MINISTEREN

Transportudvalget
Folketinget

Dato 12. maj 2014
J. nr. 2014 - 1759

Hldv. 521, Odense-Fåborg, Fåborgvej, Rute 43.

Trafiksikkerhedsforanstaltning ved vejkrydset Fåborgvej-Lervangsvej samt forbedring for nyt biogasanlæg nord for Heden.

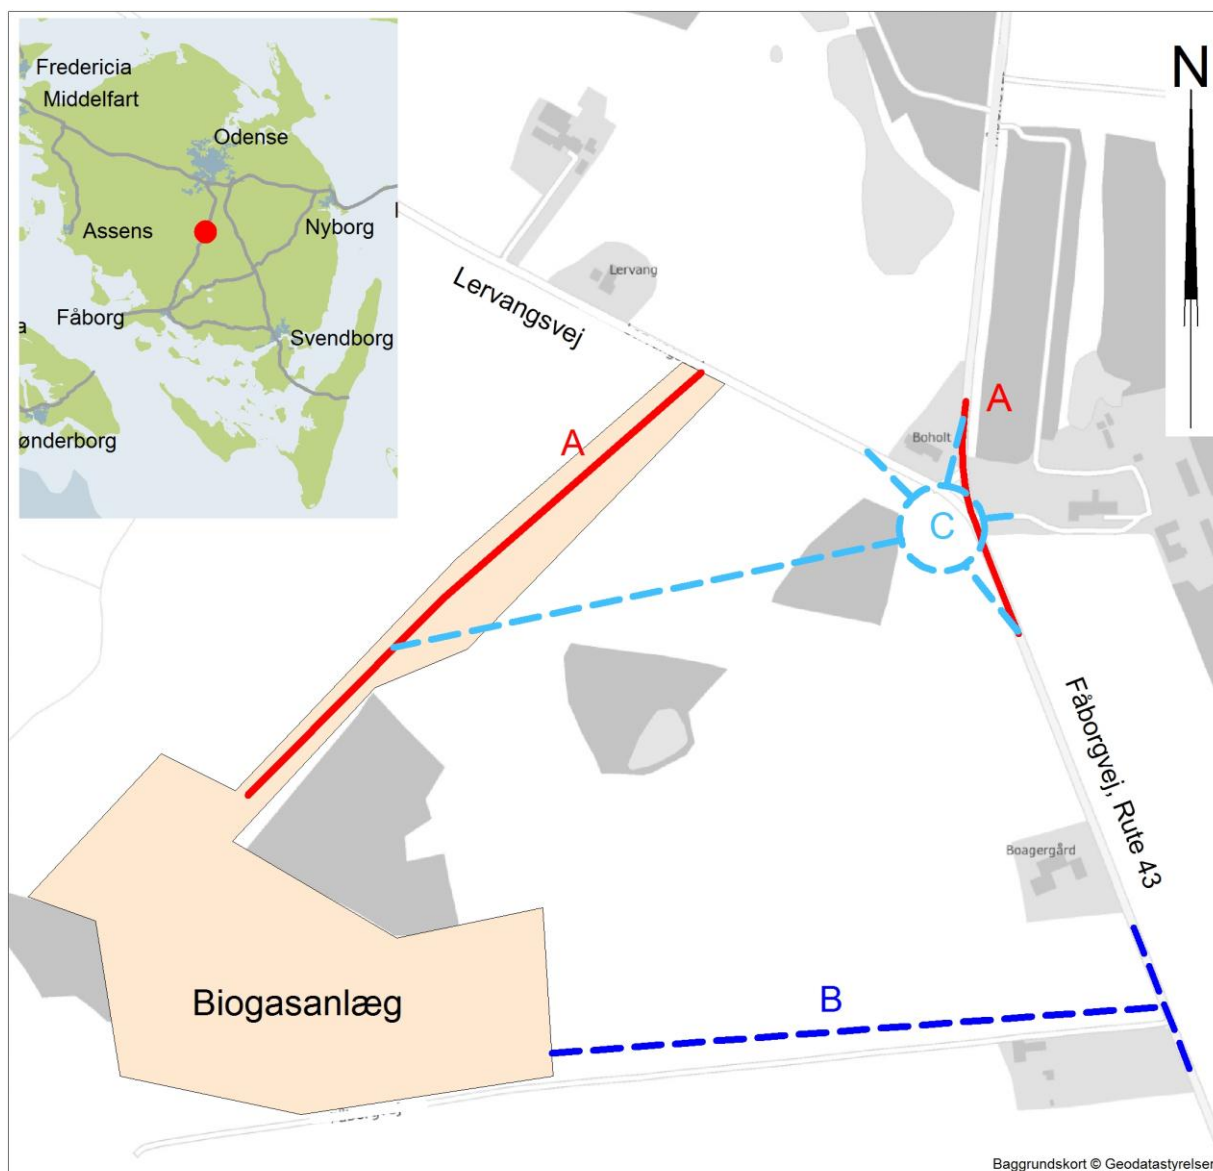
Kommunen har på baggrund af planlægningen og en offentlig høring om projektet vedtaget, at biogasanlægget skal vejbetjenes til kommunevejen Lervangsvej ca. 200 meter vest for statsvejen mellem Faaborg og Odense (Rute 43). Af hensyn til trafiksikkerheden og trafikafviklingen på Rute 43 er der forudsat en ombygning af krydset mellem Rute 43 og Lervangsvej med et kanaliseringsanlæg med venstresvingbane, idet størstedelen af lastbiltrafik til biogasanlægget forventes at komme sydfra ad rute 43. Løsningen er skitseret som løsning A på vedlagte kort.

Vejdirektoratet er enig i, at denne løsning samlet set er den bedste ud fra en vurdering af trafiksikkerhed, trafikafvikling og økonomi. Vejdirektoratet har

For det *første* nævnes en løsning med direkte vejadgang til biogasanlægget fra Rute 43 syd for Lervangsvej, hvor der ligeledes etableres en venstresvingsbane. Løsningen er skitseret som løsning B på vedlagte kort. Denne løsning er også undersøgt som led i kommunens planlægning, og prisen vil være ca. det samme som for løsning A.

Med løsning B bliver Lervangsvej friholdt for størstedelen af lastbiltrafikken. Samtidig indebærer løsningen imidlertid, at der på en kort strækning vil komme to kryds på Rute 43, idet Lervangsvej fortsat skal have tilslutning til Rute 43. Dette kan have en negativ virkning på trafiksikkerheden og fremkommeligheden på rute 43. Samlet set vurderes løsningen at være trafiksikkerhedsmæssigt og fremkommelighedsmæssigt ringere end den planlagte løsning.

For det *andet* nævnes et forslag om en ny rundkørsel på rute 43 ved Lervangsvej med en afgang mod biogasanlægget. Denne løsning vil også kunne friholde Lervangsvej for lastbiltrafik. Løsningsforlaget er skitseret som løsning C i vedlagte kortbilag. Vejdirektoratet vurderer entreprenørudgiften til en rundkørsel til ca. 5,7 mio. kr. (2014-priser). Hertil skal lægges udgifter til projektering, arealerhvervelse, anlægstilsyn m.v.

Vejdirektoratet vurderer, at denne løsning sikkerhedsmæssigt er bedre end det planlagte kanaliseringsanlæg, da rundkørsler generelt giver større sikkerhed for de svingende trafikanter. Derimod vil en rundkørsel være en ulempe for den gennemkørende trafik ad Rute 43, som skal dæmpe farten ved rundkørslen.

På denne baggrund vurderer Vejdirektoratet ikke, at der er anledning til at foreslå ændringer i Faaborg-Midtfyn kommunes planlægning for etablering af biogasanlægget.”
